お知らせ

アマダ 3BC-300/400 (タイプ2)、タケダ CBF-3015 II、CBF-4020 II で不具合がございました。
Ver2.62.30 で修正しましたので、お知らせいたします。

SF NC あなあけ 3(Ver2.62.30)

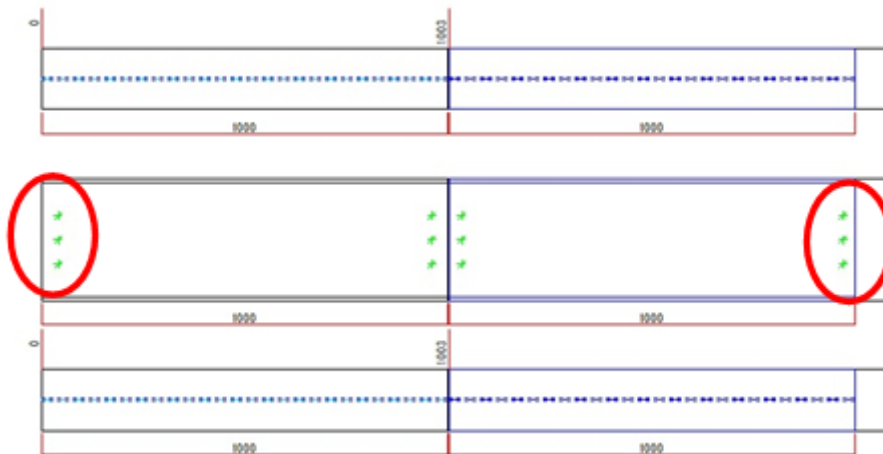
符号名が同じで、継手情報が違う場合に集約して出力されてしまいます。

継手の端あき 30

継手の端あき 20

データ出力	(株)アマダ 3BC-300/400(タイプ2)、タケダ機械(株)CBF-3015 II /4020 II で、製品名の文字制限を 20 文字に修正しました。
-------	---
